<**Nasz znak: 92384167E-FA**>

Temat: Ważny komunikat w sprawie wyrobu medycznego Aktualizacja notatki bezpieczeństwa z grudnia 2020 r.

Pilna notatka bezpieczeństwa — Pilne wycofanie wyrobu medycznego Elektroda podskórna EMBLEM™ S-ICD (model 3501)

Tabela 2. Użytkownicy mogą odróżnić wycofywane elektrody EMBLEM w pierwotnej wersji od udoskonalonych elektrod EMBLEM na podstawie numeru katalogowego i opakowania.

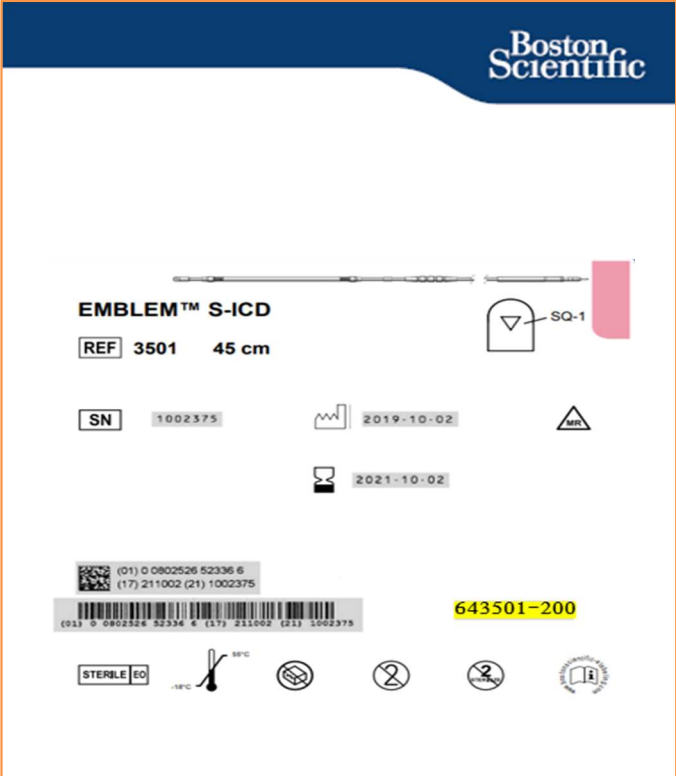
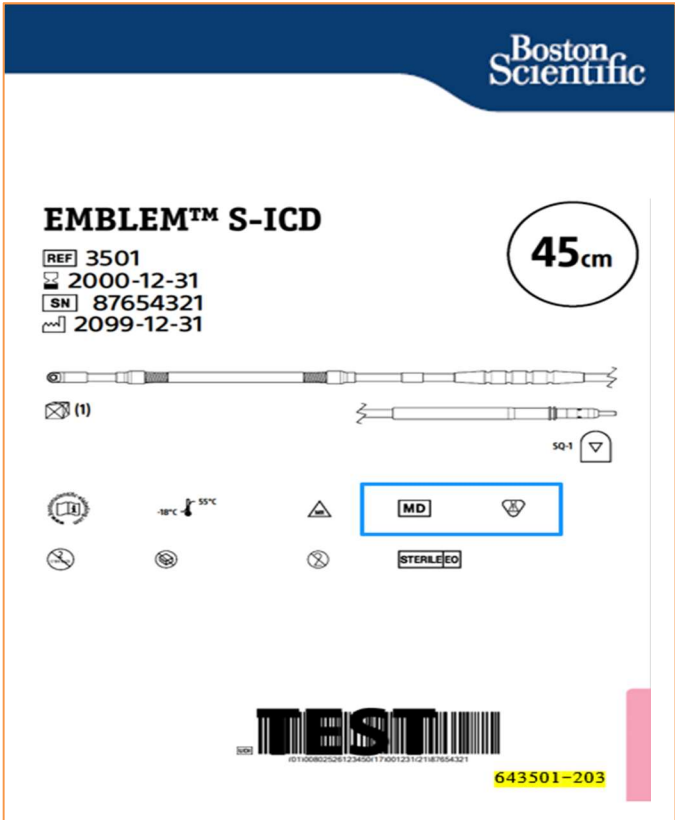
<p>Do wycofania i zwrotu Wycofywana elektroda EMBLEM w pierwotnej wersji</p>	<p>Do użytkowania Udoskonalona elektroda EMBLEM</p>
<p>Gdy udoskonalone elektrody będą dostępne w Państwa placówce, prosimy zwrócić elektrody EMBLEM o 9-cyfrowych numerach katalogowych kończących się cyfrą <u>0</u> lub <u>1</u> (na przykład 643501-20<u>0</u> kończy się cyfrą <u>0</u> i oznacza, że tę elektrodę należy zwrócić).</p> 	<p>Udoskonalone elektrody EMBLEM mają 9-cyfrowe numery katalogowe kończące się cyfrą <u>3</u> lub <u>wyższą</u> i mogą być użytkowane (na przykład 643501-20<u>3</u> kończy się cyfrą <u>3</u>).</p> 
<p>Wycofywane elektrody EMBLEM w pierwotnej wersji są potencjalnie podatne na złamania trzonu za proksymalnym pierścieniem czułości. To opakowanie może także zawierać dokumentację opisującą nieprawidłowość polegającą na złamaniach trzonów elektrod, o której mowa w komunikacie z grudnia 2020 r.</p>	<p>W udoskonalonej wersji elektrody podskórnej EMBLEM S-ICD wprowadzono zmiany konstrukcyjne proksymalnego pierścienia czułości, które mają zapobiegać złamaniu trzonu elektrody za pierścieniem, a także zmiany w opakowaniu zapewniające utrzymanie zgodności z wymaganiami dotyczącymi oznakowania i dokumentacji (wyróżnienie kolorem żółtym i niebieskim kwadratem oznacza pozycje z istotnymi zmianami).</p>
